Errata Corrige n°1604

27 Luglio 2016

NATHURA **BZ**

Sono state modificate alcune indicazioni relative alla distinta profili a pag. 112 del catalogo Nathura 82.

bilico orizzontale

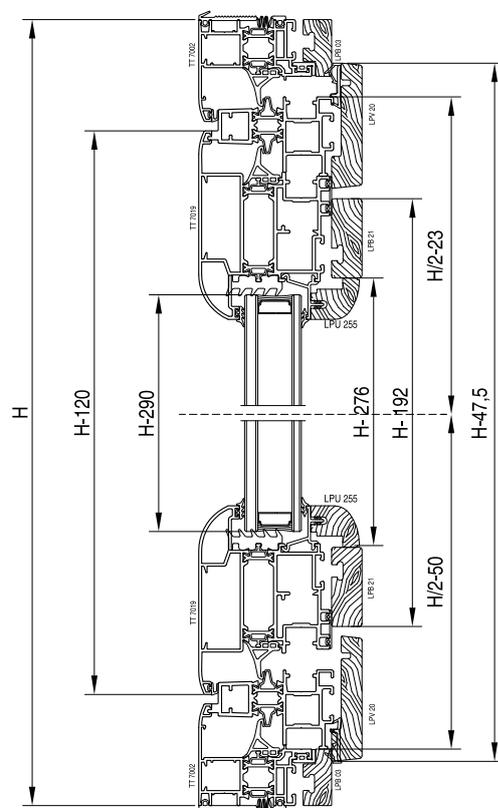
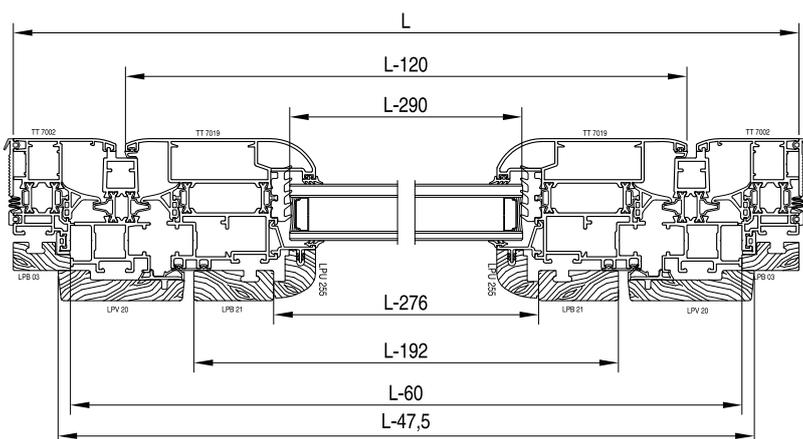
Sono state modificate anche le indicazioni relative alla distinta profili a pag. 107 del catalogo Nathura 70.

articolo	descrizione	pezzi	misura	taglio
TT 7002	traverso telaio	2	L	
	montante telaio	2	H	
TT 7019	traverso anta	2	L-120	
	montante anta	2	H-120	
TT 7020	traverso inversione telaio	1	L-60	
	traverso inversione anta	1	L-84	
	montante inversione telaio	2	H/2-50	
	montante inversione anta	2	H/2-23
